1.1 CONCEPTO TÉCNICO No. CT:	CT-7120
1.2 ÁREA:	Análisis y Mitigación de Riesgos
1.3 COORDINACIÓN:	Estudios y Conceptos Técnicos
1.4 REFERENCIA CRUZADA RADICADO FOPAE:	2013ER17667
1.5 RESPUESTA OFICIAL No.	RO-66502

2.1 SOLICITANTE:	CURADURÍA URBANA No. 2
2.2 PROYECTO:	PROYECTO 8605
2.3 LOCALIDAD:	02. Chapinero
2.4 UPZ:	88. El Refugio
2.5 BARRIO O SECTOR CATASTRAL:	El Refugio
2.6 DIRECCIÓN:	CARRERA 5 No. 86 - 05
2.7 CHIP:	AAA0093ALRJ (*)
2.8 MANZANA CATASTRAL:	02
2.9 PREDIO CATASTRAL:	01
2.10 ÁREA (Ha):	0.1190 (**)
2.11 FECHA DE VISITA:	19 de Noviembre de 2013

Fotografía No.1. Predio del proyecto "8605" ubicado en la Carrera 5 No 86-05, de la localidad de Chapinero.

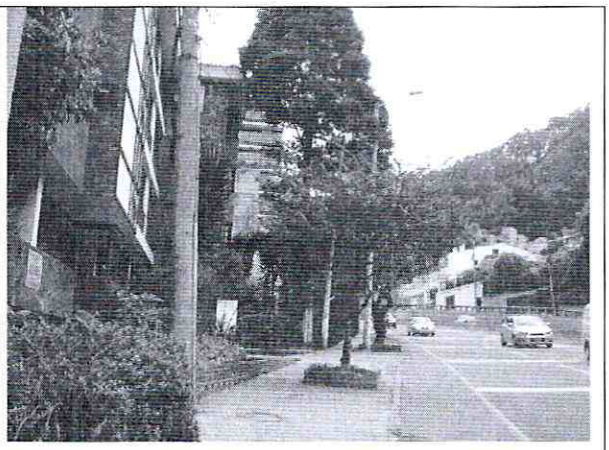
La zona donde se busca desarrollar el proyecto corresponde con uso de suelo urbano con edificaciones de tipo residencial. Es un sector altamente consolidado a nivel urbano, con densidad de construcción alta, en un terreno con pendiente media que cuenta con vías principales pavimentadas, contando con vías pavimentadas y sistemas de recolección de aguas lluvias y aguas residuales. En la zona se encuentran construcciones de hasta ocho (8) pisos en altura, con un sistema estructural donde predomina la mampostería confinada y los pórticos en concreto reforzado. (Ver Fotografías No. 1 y 2).

En el momento de la visita técnica al predio objeto del presente concepto técnico, se encontró una edificación de cuatro (4) niveles construida posiblemente en mampostería estructural y sin evidencias de afectación por procesos de remoción en masa activos, ni de carácter local, ni de carácter general en las zonas aledañas a los predios evaluados. Por otra parte se resalta que el predio objeto de concepto se encuentra junto a una avenida de vital importancia para la movilidad de la ciudad como lo es la Avenida Circunvalar.

Considerando que el predio objeto de consulta se encuentra emplazado sobre materiales de tipo Coluvión donde se proyectan excavaciones e intervenciones profundas para el emplazamiento de los sótanos del proyecto en el terreno, este se podría llegar a desconfinar, por lo tanto, se recomienda adelantar los estudios geotécnicos de estabilidad detallados, además de una adecuada caracterización física y mecánica de los materiales (Coluvión) y la formulación de medidas y recomendaciones apropiadas que permitan garantizar en todo momento taludes de excavación estables y obras de contención seguras y confiables, ofreciendo no solo condiciones de estabilidad para el proyecto sino también para las edificaciones e infraestructuras aledañas.
